## Dodatek č. 1

ke smlouvě o dílo č. 4/2015/NORFONDCZ11  
č. smlouvy zhotovitele: 2015/1015/0476

**Název stavby:** Albertinum Žamberk – zavedení systému ucelené rehabilitace v podmínkách  
psychiatrického oddělení

**ZL 01 Práce spojené se sanací vlhkosti v suterénu objektu SO 01**

## ZMĚNOVÝ LIST č. 2

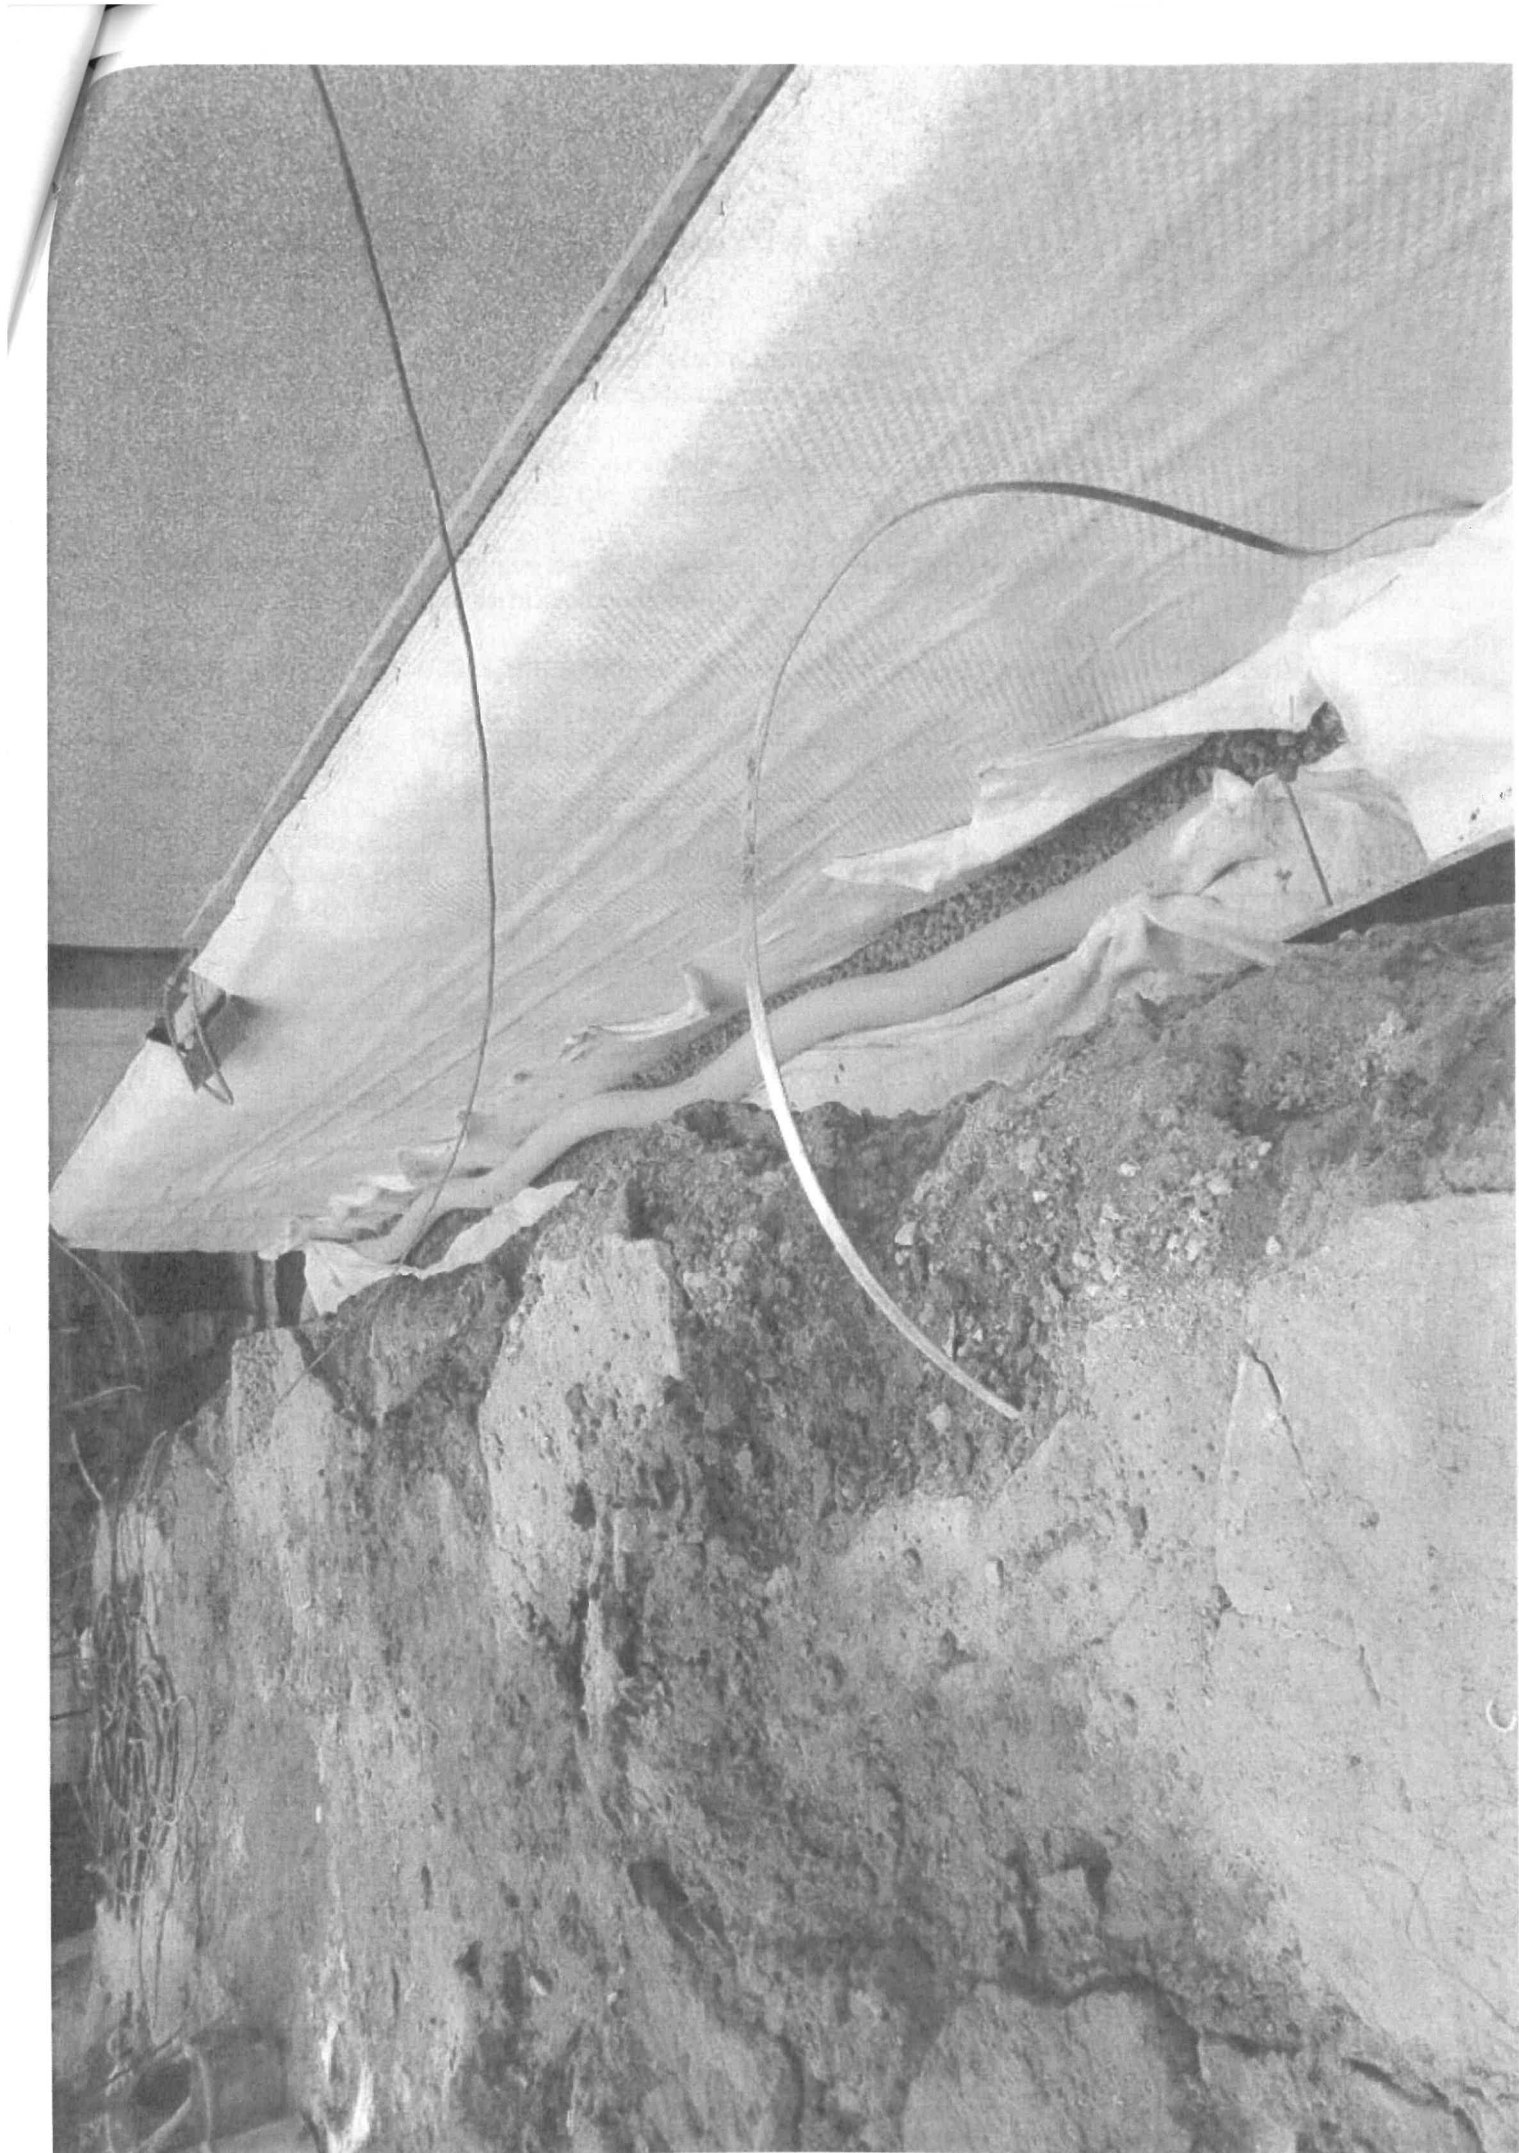
### ZL 01-1 Bourání příček (suterén):

Při bourání podlah v 1.PP (suterén) bylo zjištěno, že příčky nemají základy a při snižování úrovně podlah suterénu by musely být příčky složitě podchycovány, podezdívány a dodatečně opatřeny základem. Po otlučení omítek bylo navíc zjištěno, že příčky jsou popraskané, nestabilní. Jako technicky a cenově vhodnější je provést jejich vybourání, provést nové základy pod příčky (výkop, betonáž) a na novou izolaci proti vlhkosti vyzdít nové příčky. V tomto případě odpadá potřeba jejich projektované podřezání pro vložení dodatečné izolace, proto je proveden odpočet příslušné položky. Skutečný stav založení příček byl zjištěn až v průběhu provádění bouracích prací a projektant v době projektování nemohl tento neobvyklý stav konstrukcí předpokládat.

### ZL 01-3 Sanační omítky v suterénu:

Po odstranění omítek v 1. PP (suterénu) a po provedení dodatečné izolace proti zemní vlhkosti podřezáním, včetně provedení vnější izolace podzemní části obvodových zdí vykazuje suterénní zdivo stále evidentně vysokou vlhkost a zasolení, což prokázaly následné sondy a zkoušky provedené odbornou specializovanou firmou. Vysychání masivních kamenných obvodových a středních nosných zdí bude dlouhodobé, stejně jako výskyt zasolení. Vzhledem k vysokým naměřeným hodnotám stávající vlhkosti a zasolení zdiva, způsobenému dlouhodobým působením zemní vlhkosti na zcela neizolované podzemní konstrukce a několikaletým neužíváním objektu, je technicky vyloučeno použití běžných vápenocementových omítek, protože by ve velmi krátké době došlo k jejich poškození a opadávání působením naakumulovanou vlhkostí a solí ze zdiva. Protože suterén bude nově využíván hlavně jako šatny pro personál, docházelo by následně i k poškození velkého množství dřevěného nábytku a ke vzniku plísní. Proto je pro zamezení projevů vlhkosti a zasolení navrženo jednak provedení přízdivek z příček se vzduchovou mezerou v místech hygienických místností a jednak provedení sanačních omítek na zbývajících částí stávajících obvodových a středních nosných zdech. Extrémní vlhkost byla zjištěna až po odstranění omítek a dalších „krycích“ konstrukcí (přízdívky apod.), které do určité míry maskovaly skutečný stav nosného zdiva.

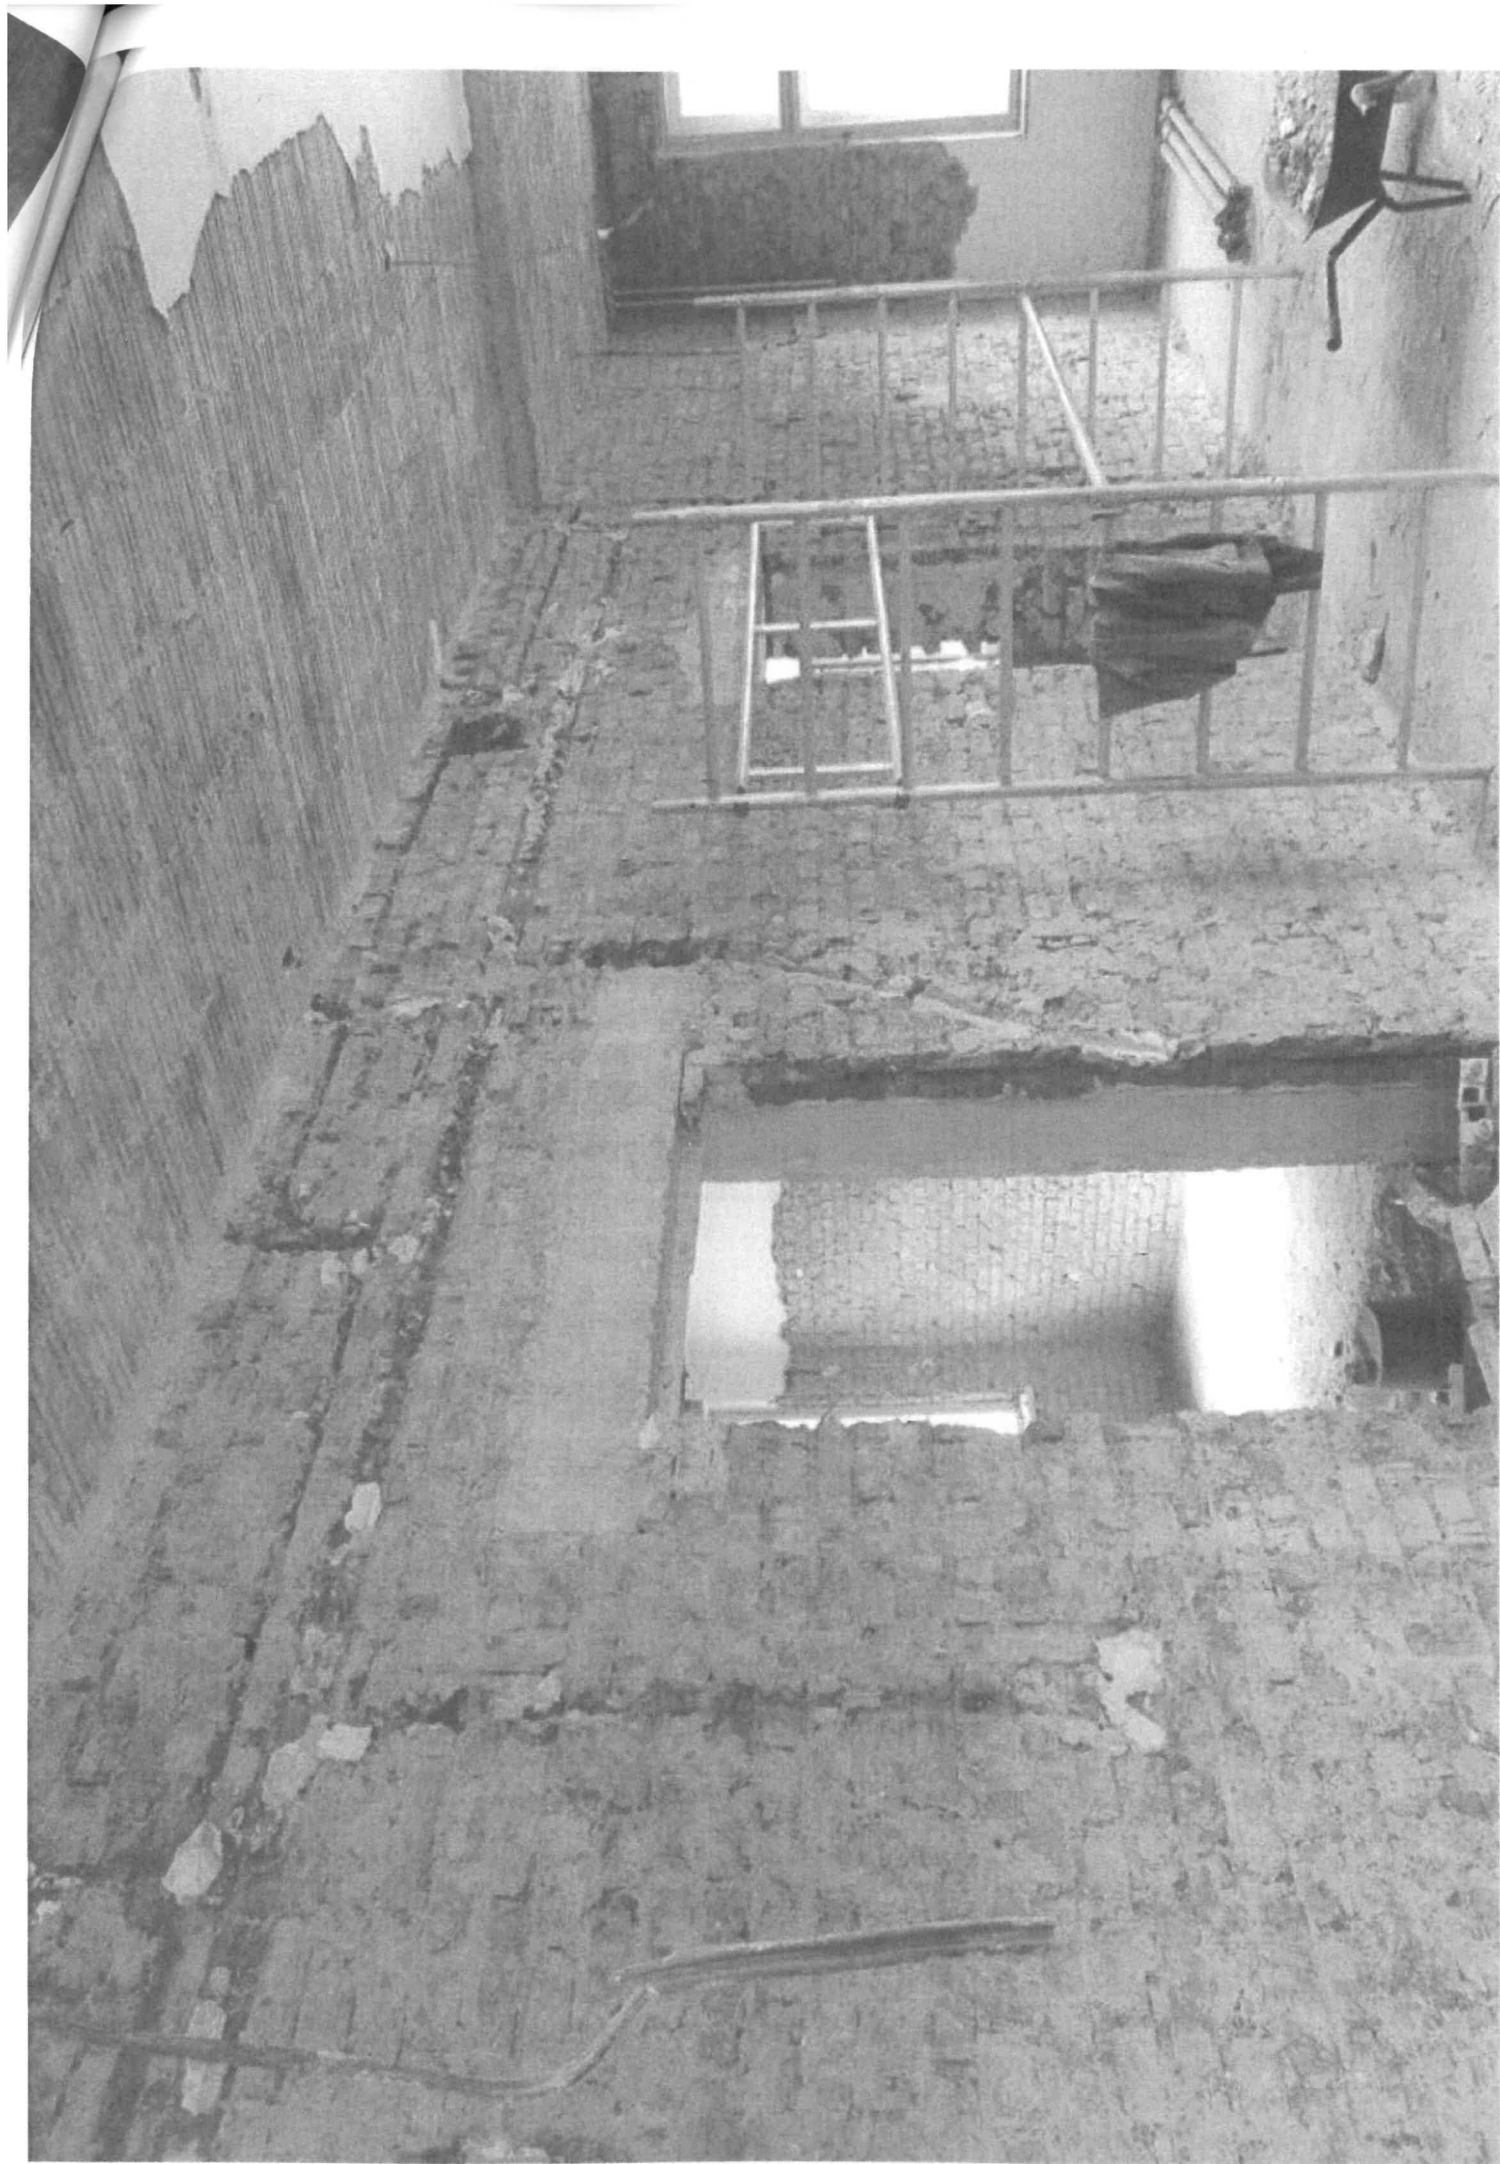
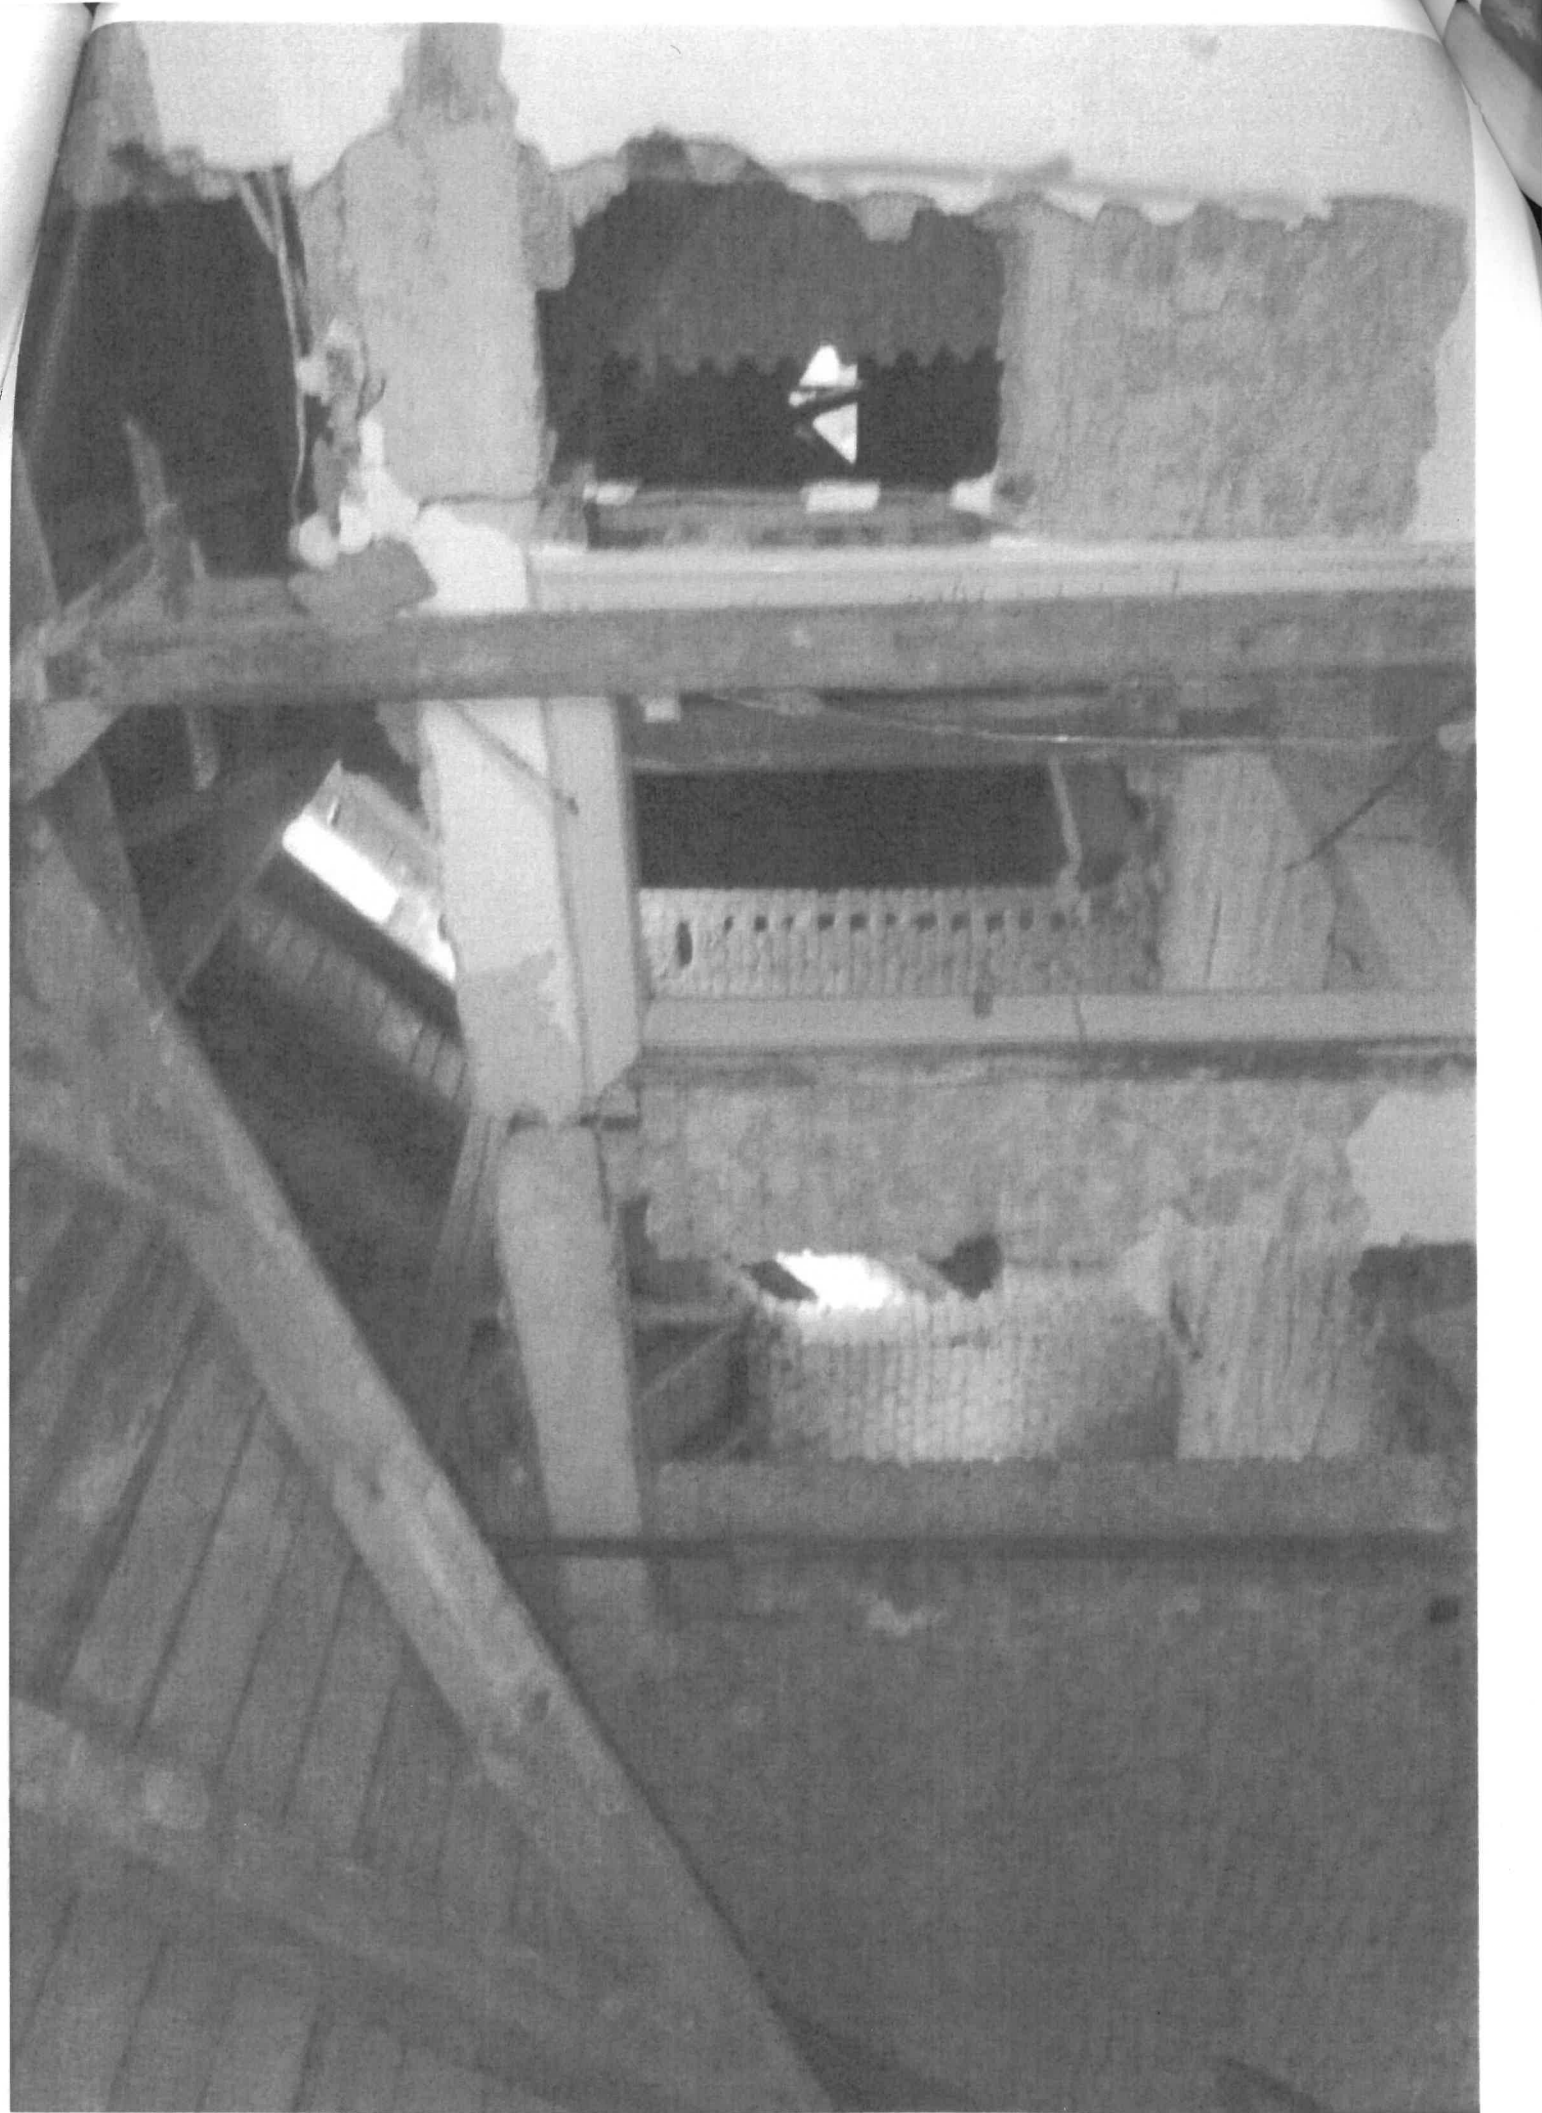
### **ZL 02-1 Podvlečení pozednice krovu:**

Po provedení demontáže dřevěných obkladů podkroví a provedení bouracích prací bylo zjištěno, že stávající pozednice není řádně uložena na nosném zdivu, jehož existenci v tomto místě projektant dle dostupných informací předpokládal. Stávající dřevěná pozednice bude proto podložena dřevěným trámem 160/250, který bude uložen na nově vyzděném pilíři 0,45x0,45 a 0,45x0,3m. Jedná se o nezbytné statické zajištění střešní konstrukce

Po provedení demontáže dřevěných obkladů podkroví bylo zjištěno, že je nutné pro oddělení m.č. 309 a č. 310 dozdit střední nosnou zeď a obezdít vazný trám m.č 304. Dle dostupných informací ve fázi zpracování projektové dokumentace měla v popisované části nosná zeď být, skutečnost po odhalení konstrukcí však ukázala, že nosná zeď neexistuje. Jedná se o nezbytné statické zajištění stavby

Po otlučení omítek stropu a stěn 1. PP bylo zjištěno, že železobetonová deska stropu je v místě plánovaného nového otvoru ve střední nosné zdi uložena na této zdi, avšak strop v tomto místě nemá nosné žebro, což by staticky nevyhovělo. Proto je nutné vyždít nový nosný pilíř včetně základu a provést statické podchycení stropu ocelovými nosníky nad plánovaným otvorem do místnosti č. 002 (u výtahu). Protože viditelná část stropu má pravidelné rozmístění nosných žeber, předpokládal projektant nosné žebro i v tomto inkriminovaném místě, po rozkrytí pohledu však bylo zjištěno, že zde žebro chybí
